Mission régionale d'autorité environnementale

**Avis de la mission régionale
d'autorité environnementale
Hauts-de-France
sur le projet de parc éolien de Beaumont Sud
de la société Wpd Energie 105
sur la commune de Le Thuel (02)
étude d'impact de juillet 2021**

n°MRAe 2022-6758

Carte d'implantation des parcs éoliens autour du projet (source : volet paysager page 37)

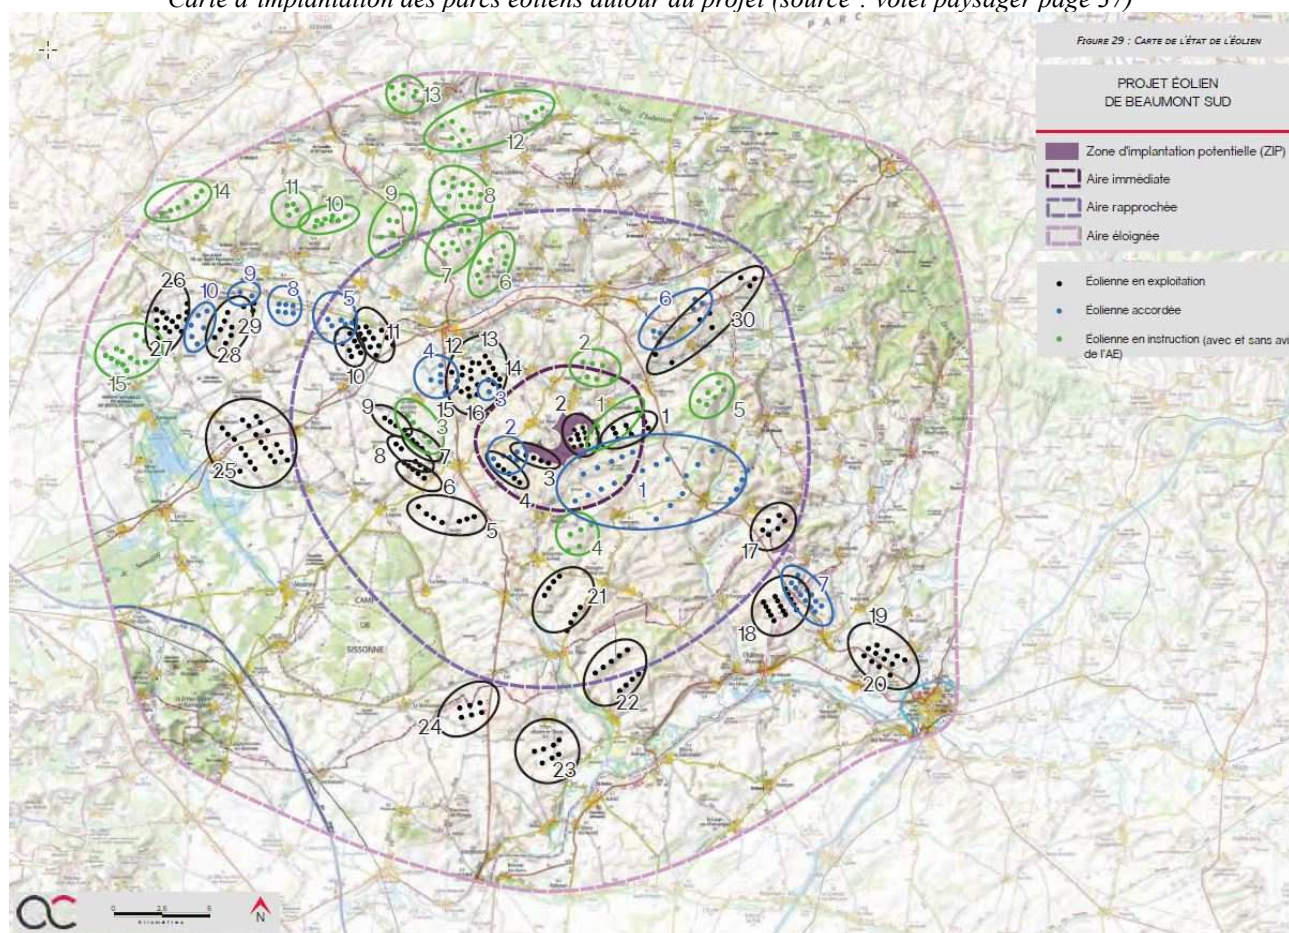
L'autorité environnementale relève que le projet s'insère entre les parcs construits de « Terre de Beaumont » (10 éoliennes de 145 mètres de hauteur, entouré noir « 2 » dans la carte ci-après), de « Sévigny-Waleppe Nord » (quatre éoliennes de 146 mètres de hauteur entouré noir « 3 ») à 100 mètres de la zone d'implantation du projet et les parcs accordés de « Sévigny-Waleppe » (cinq éoliennes de 150 mètres de hauteur, entouré bleu « 2 ») et de HSR (23 éoliennes de 183 mètres de hauteur, entouré bleu « 1 ») qui a fait l'objet d'un avis de l'autorité environnementale du 16 janvier 2017⁴.

Le projet est localisé dans un contexte éolien très marqué et la carte ci-dessous fait apparaître dans un rayon de 20 kilomètres autour du projet (cf. volet paysager pages 36 et 37/ pages 817 et 878 du fichier « Étude d'impact sur l'environnement) :

- 30 parcs pour un total de 218 éoliennes en fonctionnement ;
- 10 parcs pour un total de 73 éoliennes autorisées ;
- 15 parcs pour un total de 80 éoliennes en cours d'instruction.

L'autorité environnementale recommande de mener la démarche d'évaluation environnementale sur l'ensemble du projet d'extension du parc de Terres de Beaumont et d'intégrer les éoliennes des parcs voisins « Terre de Beaumont », « Sévigny-Waleppe » dans l'évaluation environnementale, notamment pour les mesures de réduction.

Localisation du projet sur la cartographie de la Trame verte et bleue régionale (source : carte 91 pages 434 et 435 du tome 4 de l'étude d'impact)

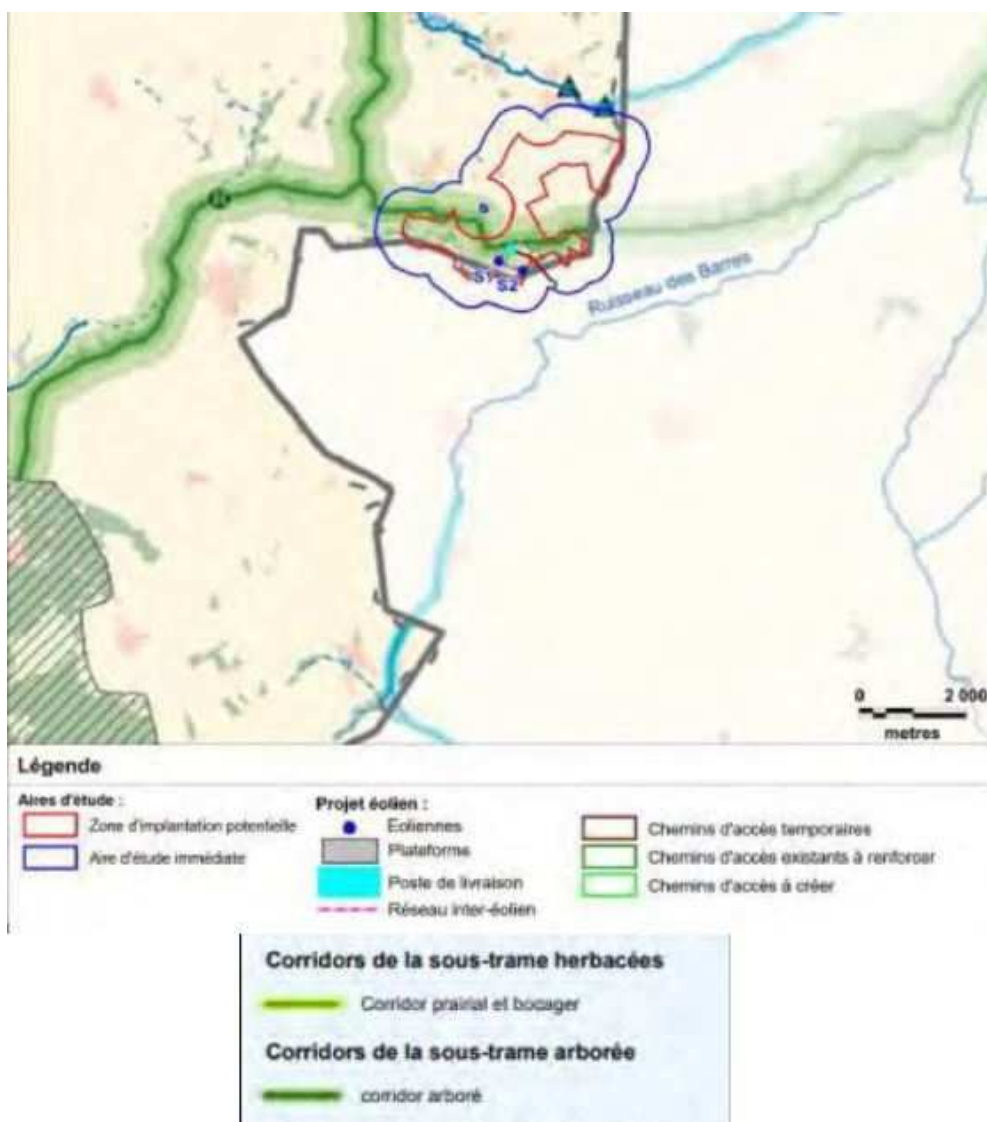
- la variante 1 comprend trois éoliennes, dont deux suivent l'orientation du parc « Sévigny-Waleppe » (S1 et S2) et la troisième (S3) s'aligne dans la continuité du parc « Terre de Beaumont » ;
- la variante 2 retenue comprend deux éoliennes (S1 et S2), après retrait de l'éolienne S3, qui était à moins de 200 mètres d'une lisière boisée et dans un secteur recensé comme un territoire de reproduction du Busard Saint-Martin.

Cependant, concernant la biodiversité, l'autorité environnementale relève que l'implantation du projet est prévue en limite d'une continuité écologique de la trame verte et bleue régionale (carte page 434 du tome 4/page 713 du fichier informatique de l'étude d'impact), à proximité de l'habitat d'intérêt communautaire qualifié d'enjeu très fort (carte page 409 de l'étude écologique, page 688

du fichier informatique de l'étude d'impact), d'une zone à enjeux forts pour les oiseaux en période de reproduction (carte page 410 de l'étude écologique) et d'axe de transit potentiel des chauves-souris (cartes pages 413, 414 de l'étude écologique).

Au regard de ces enjeux forts, avant de proposer des mesures de réduction pour la flore, les chauves-souris et les oiseaux (cf. point II-3 ci-après), des variantes sont à étudier pour éloigner les éoliennes de ces enjeux.

Au regard des enjeux forts identifiés dans la zone d'implantation, l'autorité environnementale recommande de compléter l'étude de variantes présentant moins de risques d'impacts sur la biodiversité et par celles de l'implantation du projet sur des sites présentant moins d'enjeux environnementaux.
